TI-MA 131

Tonaussetzer bei CDM12-Spielern
 nach längerem Betrieb

Skipping problems at CDM12 players
 after a certain operating time

Position des Gleichrichters
 Position of the rectifier

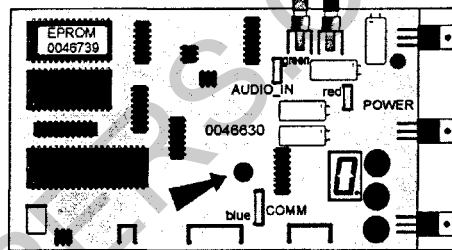
Ursache: Außer den bekannten Aussetzproblemen des CDM12 (s. auch SI-MA-54) kann ein nicht korrekt arbeitender Gleichrichter auf der Wurlitzer SC-Steuerung (direkt unter dem Spieler) Ursache dieser Probleme sein. Dies vor allem, wenn der Automat nach dem Einschalten zunächst problemlos läuft, oder wenn wiederholt gewechselte Spieler nach einigen Tagen oder Wochen Betriebszeit wieder die selben Symptome zeigen.

Cause: Except of the known skipping problems of the CDM12 (ref. to SI-MA-54) a not properly working bridge rectifier on the Wurlitzer SC control board (directly underneath the player) may cause this problems. Above all if the jukebox plays well for the time being after power on or if repeatedly changed players show the same symptoms after some days or weeks.

Tauschen Sie alte Typen gegen neue aus. Achten Sie beim Einlöten darauf, daß der Gleichrichter nicht direkt auf der Platine aufsitzt, sondern ca. 2mm hoch steht. Die Oberkante des Gleichrichters darf in der Höhe die anderen Bauteile nicht überragen. Dadurch ist eine bessere Wärmeableitung über die Anschlüsse gegeben.

Replace the old rectifier with a new type. On soldering pay attention that the rectifier does not lay directly on the P.C.B. Solder it with a distance of about 2 mm over the P.C.B. this helps to carry off the heat. The top edge of the rectifier must not be taller than the other parts.

Position des Gleichrichters
CDM12 SC-Steuerung
Position of the rectifier
CDM12 Serial Controller

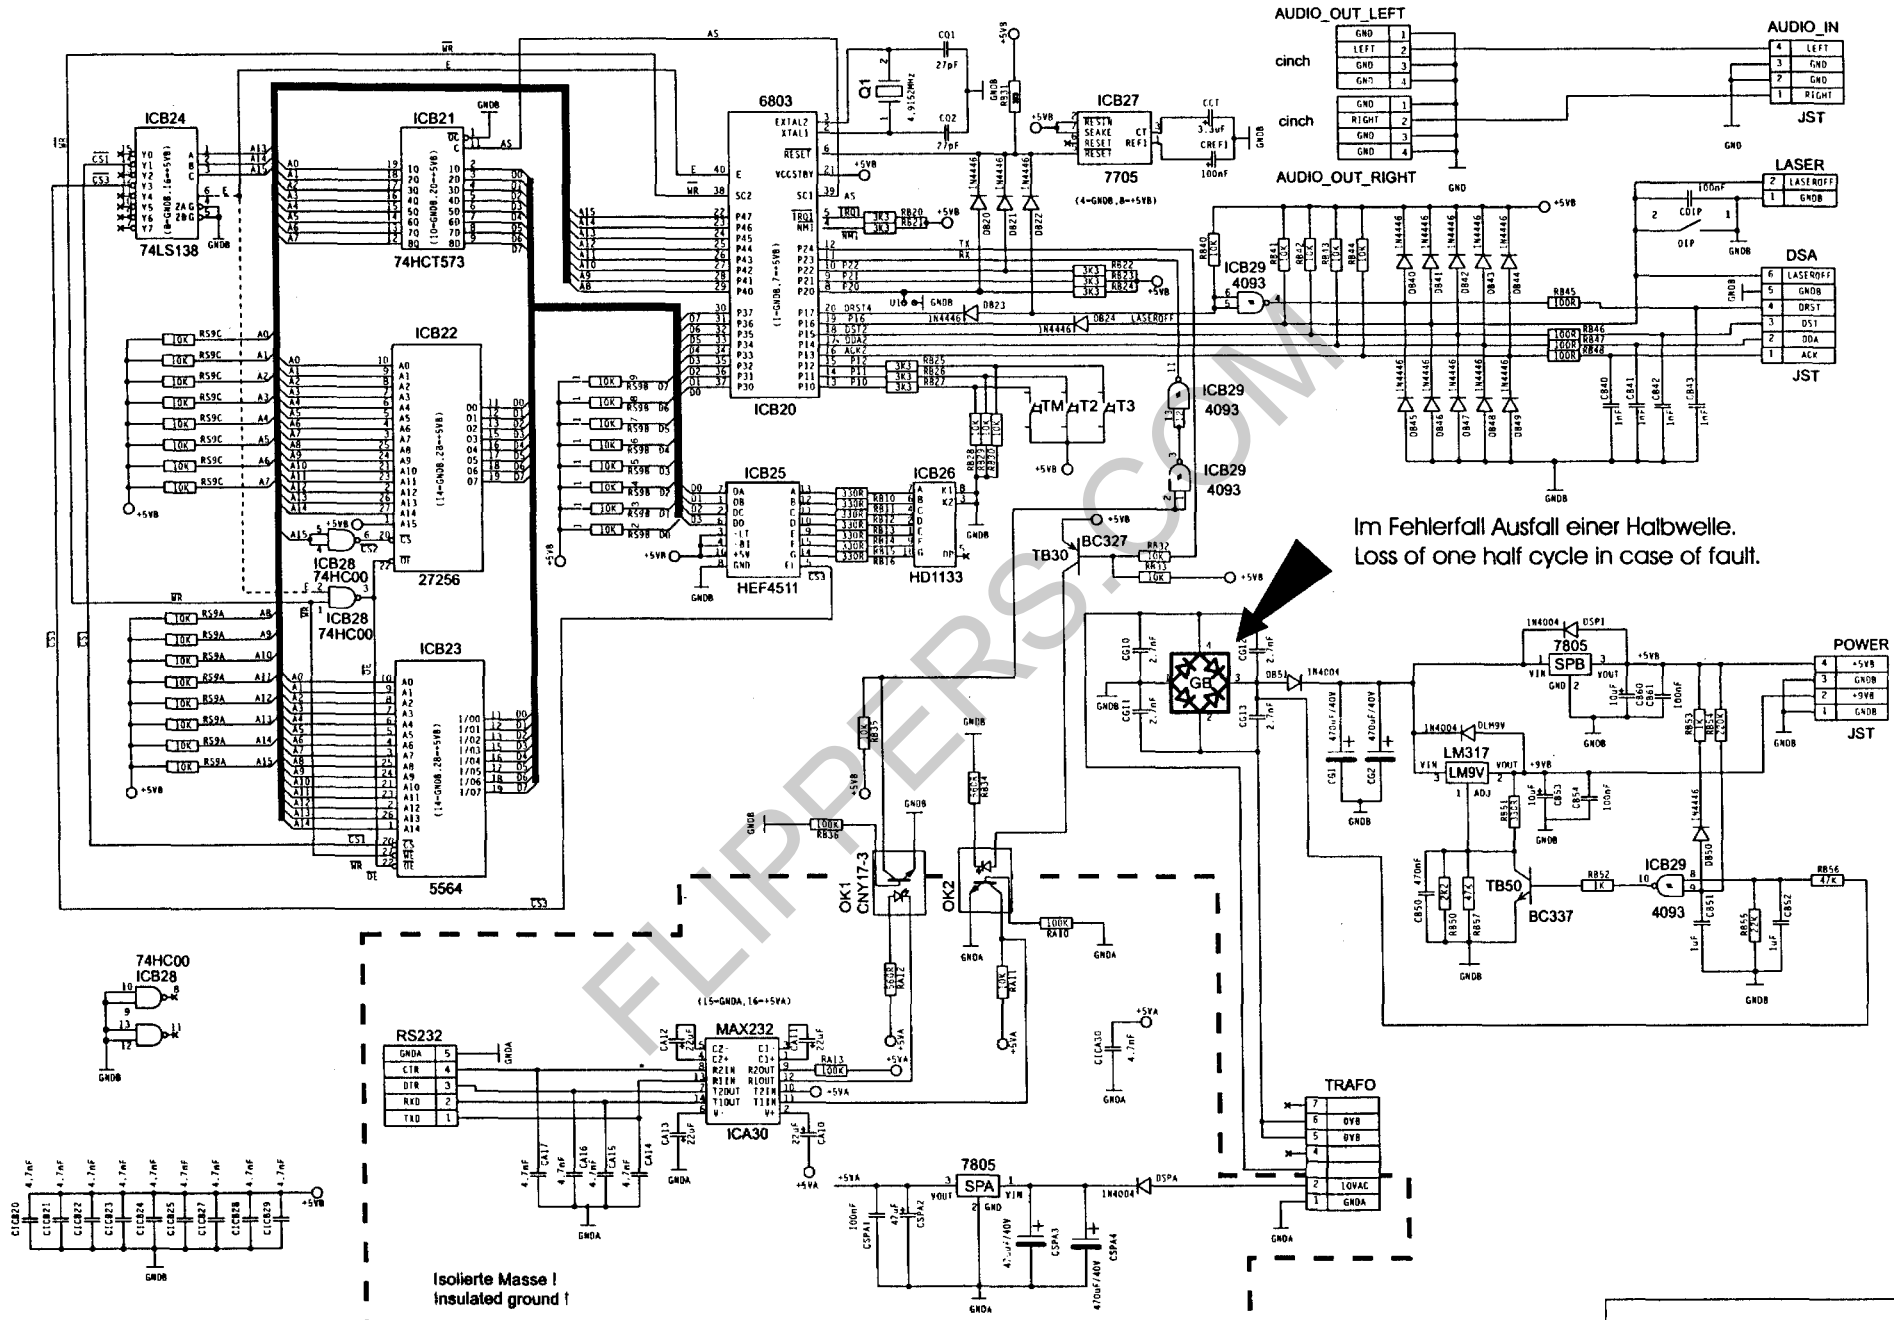
Im Fehlerfall Ausfall einer Halbwelle.
Loss of one half cycle in case of fault.

Isolierte Masse!
Insulated ground!

An der linken Seite des Spielerchassis befindet sich ein Aufkleber mit der Artikelnummer und einer 4-stelligen laufenden Nummer (darunter). Ab Nummer 5239 bei CD1 (OMT) und 1653 bei CD2 wurden werksseitig AG202 Typen eingebaut. Bei diesen Platinen ist also keine Änderung erforderlich, ein auftretender Fehler hat dann andere Ursachen.

You will find a sticker at the L.H. side of the player chassis containing the part number and a 4-figure serial number (below). Starting number 5239 at CD1 (OMT) and 1653 at CD2 the AG202 types are build in from factory. An occuring skipping fault may then have other reasons.
